Pilne – uwaga dotycząca bezpieczeństwa

Informacje dotyczące bezpieczeństwa Pacjenta

Cewniki dokanałowe z bezszwowym łącznikiem (SC) **nie są kompatybilne z pompami infuzyjnymi o ciągłym przepływie Med®**

Numer sprawy firmy Medtronic: FA435

Załącznik A**Brak kompatybilności pomiędzy Cewnikiem SC a IsoMed Pump (różnica kształtu)**

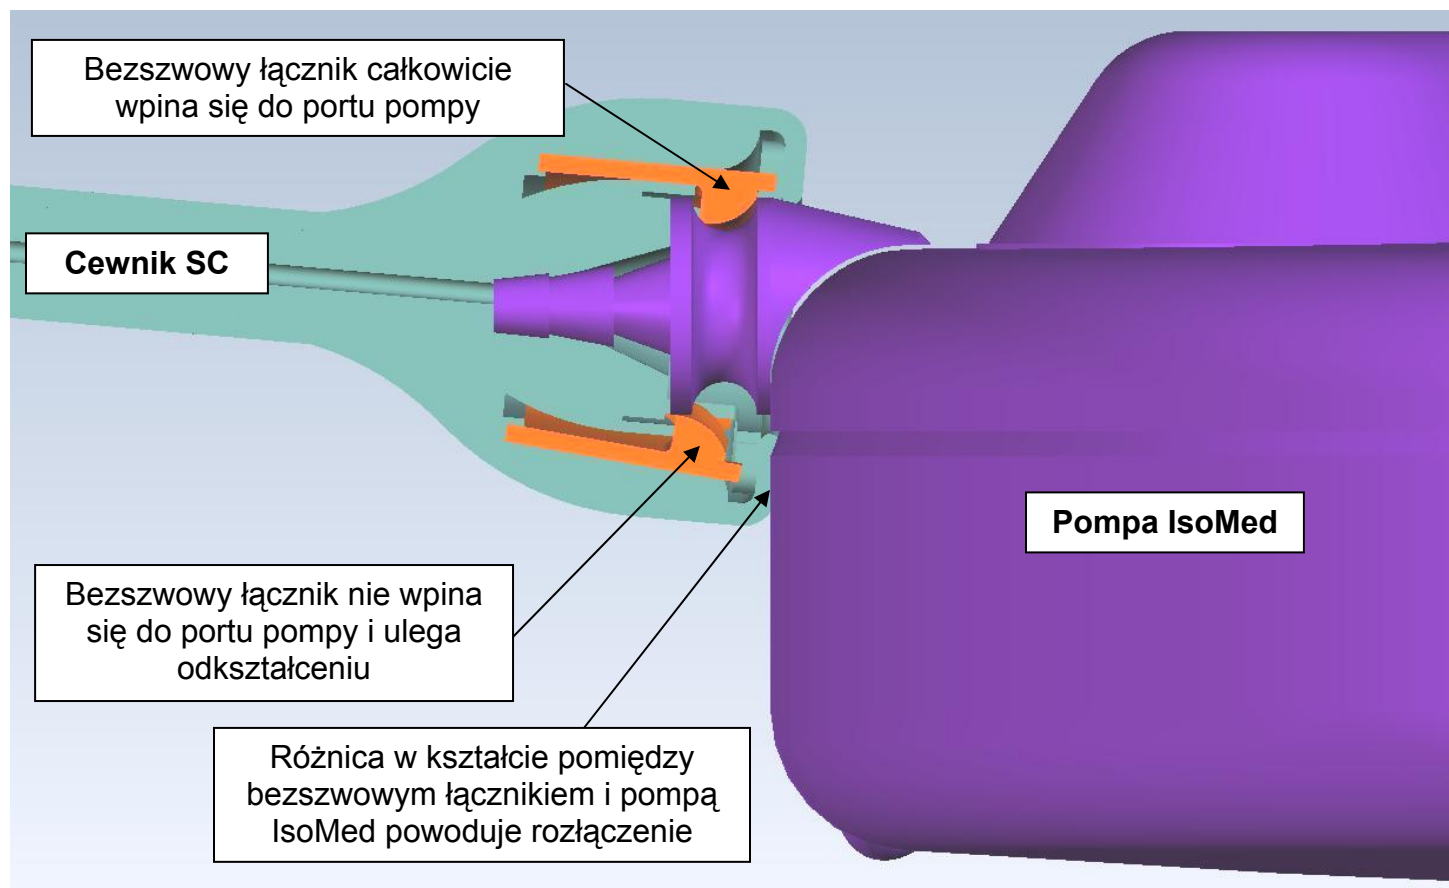
Firma Medtronic ustaliła, że cewniki SC nie są kompatybilne z pompami IsoMed. Różnica kształtu istniejąca pomiędzy łącznikiem cewnika SC oraz pompą IsoMed sprawia, że cewnik SC nie łączy się całkowicie z pompą IsoMed (zob. Załącznik A). Ta niezgodność wynika ze sposobu zaprojektowania urządzenia i nie dotyczy techniki implantowania. Pomimo, że cewnik SC może wydawać się całkowicie i bezpiecznie połączony z pompą IsoMed, całkowite połączenie cewnika SC z pompą nie jest możliwe.

- W przyszłości, podczas korekty oraz implantacji, cewników SC nie wolno stosować razem z pompami IsoMed. Ponadto, każdy cewnik SC, który poprzednio był połączony z pompą IsoMed nie może dalej być podłączony do takiej pompy, ponieważ SC może ulec trwałemu uszkodzeniu.
